***VERBALE TECNICO DI RIUNIONE CON ENTI GESTORI SITI NAT. 2000  
TOSCANA (02/09/2020)  
Condivisione PMA – componente Fauna***

***Elettrodotto in singola terna a 380 Kv tra le stazioni elettriche di Colunga (BO) e Calenzano (FI)  
e opere connesse***

**OGGETTO: Condivisione della componente Fauna del PMA per l'intervento "Nuovo elettrodotto a 380 kV in semplice terna tra l'esistente stazione elettrica 380/220/132 kV di Colunga e l'esistente stazione elettrica 380/132 kV di Calenzano ed opere connesse".**

**Fig. 3** – localizzazione dei transetti all'interno della ZSC "Passo della Raticosa, Sassi di San Zanobi e della Mantesca"

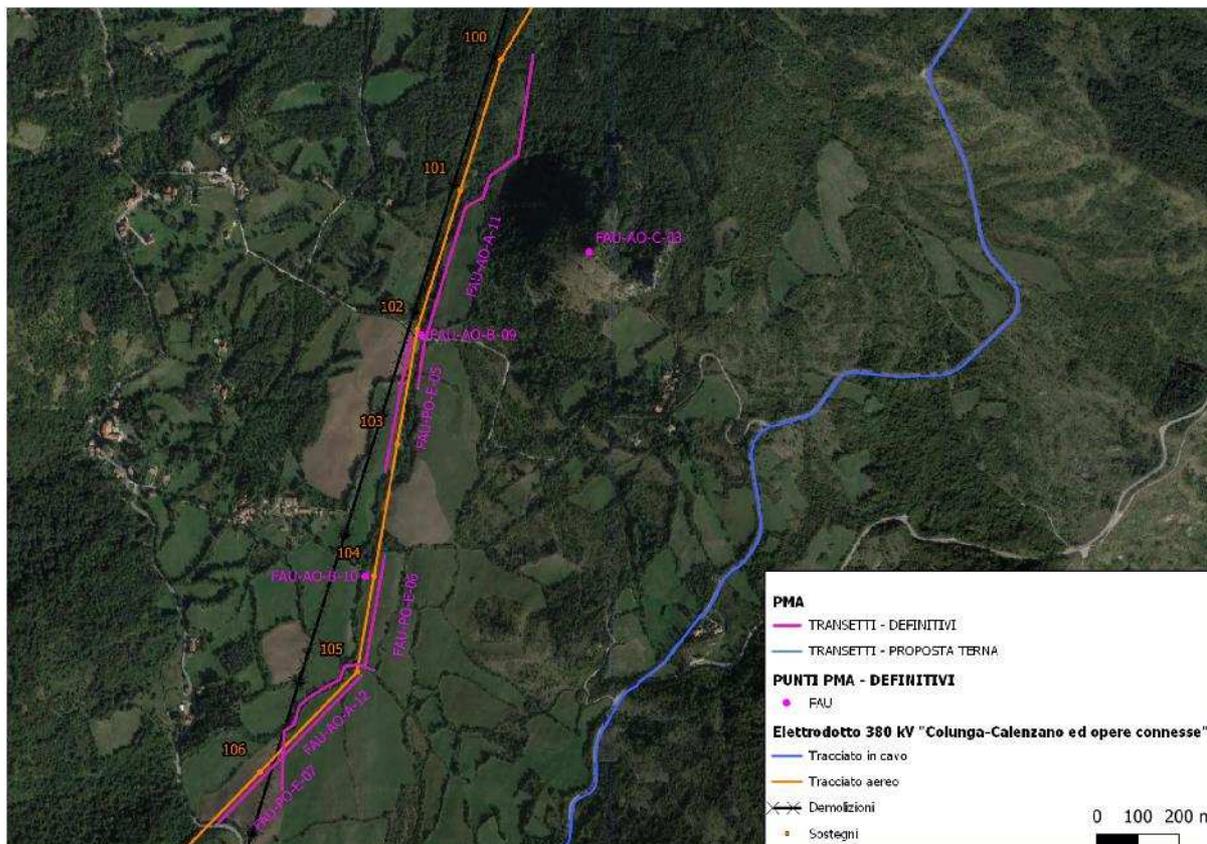
1. verificare che i transetti individuati interessino anche delle chiarie, particolarmente utili e rappresentative;
2. verificare che la frequenza dei monitoraggi dei rapaci notturni (mediante la tecnica del playback) non sia tale da "stressare" gli animali e possibilmente includere periodi di ascolto senza stimolazione;
3. nel caso di transetti in ambienti forestali, quali quelli previsti all'interno della ZSC "Monte Morello" prevedere in associazione anche dei punti di ascolto (Tipo A);
4. intensificare e concentrare il rilievo dei migratori in particolari periodi.

Al fine di fornire i necessari chiarimenti viene mostrato il progetto su base ortofoto satellitare, da cui si evince che i transetti relativi ai punti A11 e A12 all'interno della ZSC "Passo della Raticosa, Sassi di San Zanobi e della Mantasca", di cui al **pt. 1** del precedente elenco, sono entrambi localizzati in aree prative (fig. 3), per cui la richiesta risulta essere soddisfatta.
